Dodatok č. 2 k Zmluve o dielo č. 2026000146

Dňa 19.01.2026 bol medzi Objednávateľom a Zhotoviteľom uzavretá Zmluva o dielo č. 2026000146 (ďalej v texte aj „Zmluva o dielo“) v zmysle § 536 a nasl. zákona č. 513/1991 Zb. Obchodného zákonníka v znení neskorších predpisov, ako výsledok verejného obstarávania podľa zákona č. 343/2015 Z. z. o verejnom obstarávaní a o zmene a doplnení niektorých zákonov (ďalej len „zákon o verejnom obstarávaní“) na predmet zákazky „**Rekonštrukcia budovy detských jaslí na zariadenie pre seniorov Gerlachovská 10, Košice**“.

Kód: 2025/048
Stavba: ZARIADENIE PRE SENIOROV, GERLACHOVSKÁ10

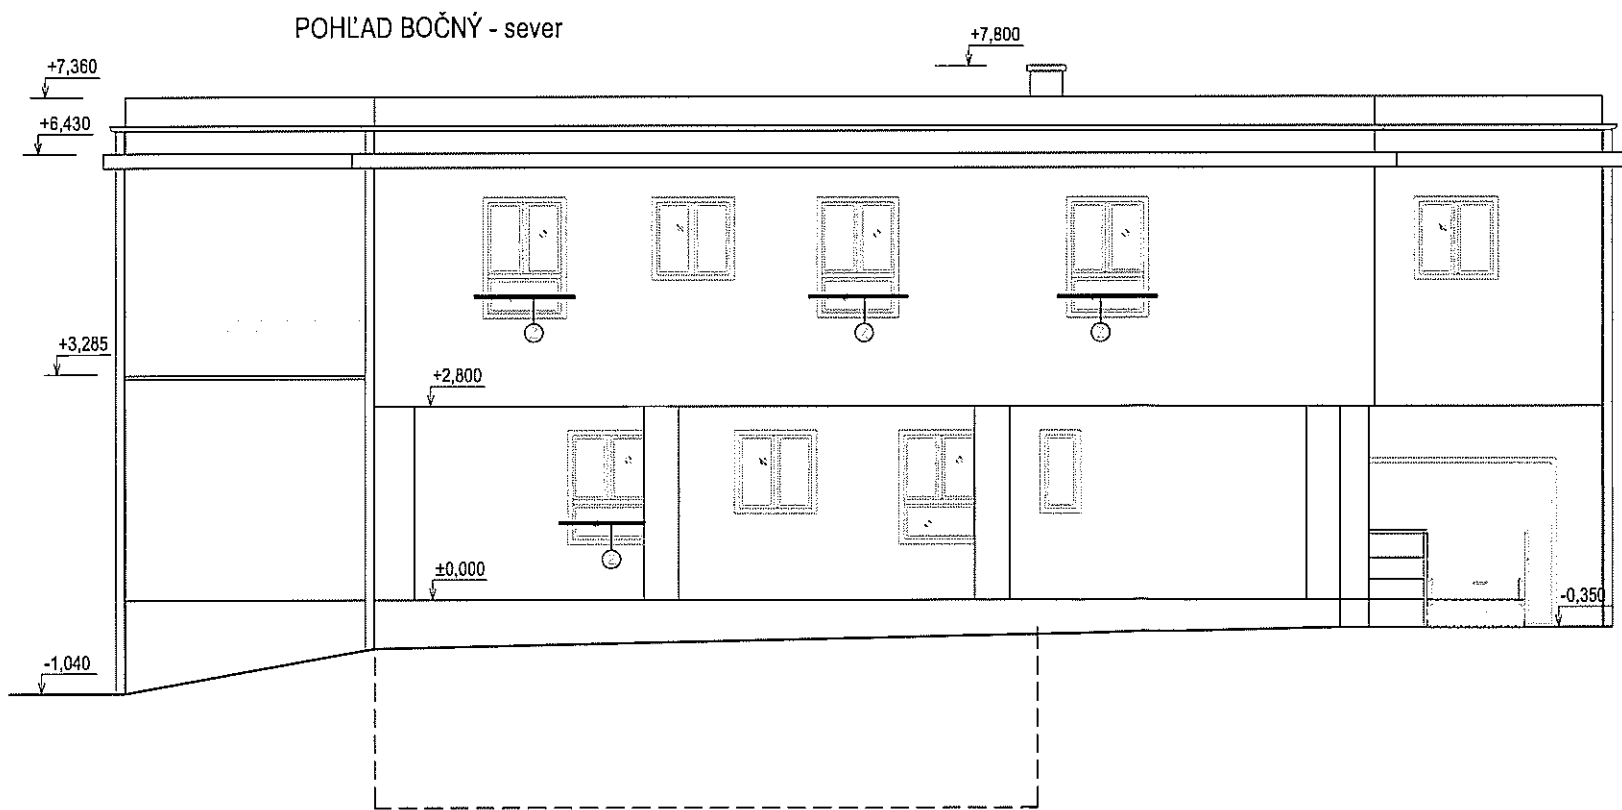
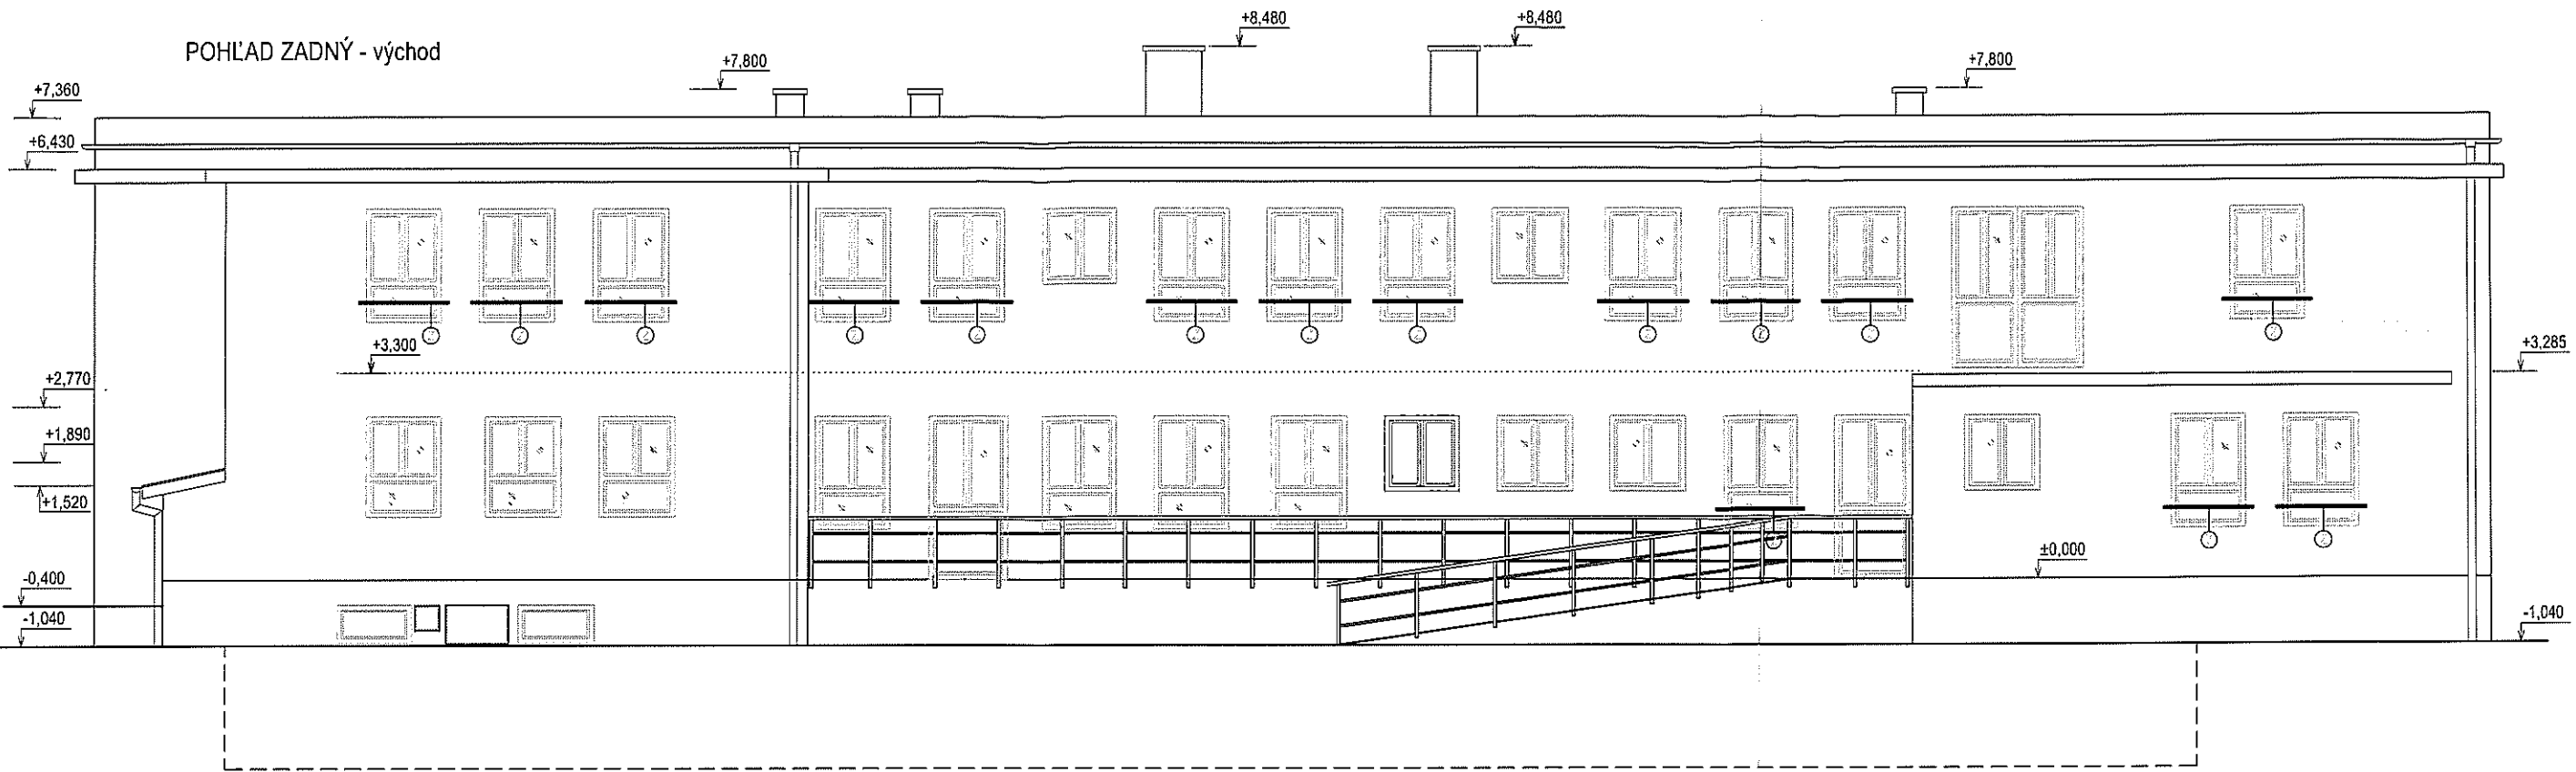
Potreba zmeny zistená:		v priebehu realizácie (napr. zameraním na mieste, odkrytím zakrytých konštrukcií a pod.)	na základe požiadavky/príkazu tretej strany (napr. KPÚ, živoiné prostredie, SPP, ZSE a pod.)	iné: na základe súčasnej ponuky na trhu (pôvodný prvok sa nevyrába)
Zmena vyvoláva potrebu úpravy projektovej dokumentácie v nasledovných častiach:		výkresová časť	technická správa	iné: napr. statika, technické výkresy k trasovaniu vedení a pod.
Predmet zmenového listu:		práce navyč	práce menej	zámena bez zmeny ceny
Dôvod zmeny podľa zákona o verejnom obstarávaní:		§ 18 ods. 1 písm. b)		
Podrobný popis zmeny: Potreba zmeny vyplynula z okolností, ktoré verejný obstarávateľ alebo obstarávateľ nemohol pri vynaložení náležitej starostlivosti predvídať a zmenou sa nemení charakter zmluvy. Zmena spočívá v úprave rozmerov okna v miestnosti č. 1.19 na rozmer 1200 x 1200 mm (pol. č. 7 výkazu výmer). Uvedenú zmenu objednávatel' v plnom rozsahu odsúhlasil.

Cena zmeny:		-2 221,87 €		
Odpočet		-3 809,40 €		
Prípočet		1 587,53 €		
Dohodnuté podmienky zmeny (Termíny, splatnosti, iné ..):				
Nemá dopad na celkový termín				
Prílohy: ZL 4 - Odpočet, ZL 4 - Prípočet, Záznam z kontrolného dňa č. 11. Výkres č. AS-13 a AS-14				
Dopady na termíny výstavby a iné:		NIE		
Odtlačok pečiatky Meno, Podpis Dátum				
Súhlas zástupcu Objednávateľa:		n 5 -10- 2026		
Súhlas zástupcu Zhotoviteľa:				
Súhlas Stavebný dozor:				
Súhlas Projektant:				
Distribúcia originálov:				
Počet originálov: 4
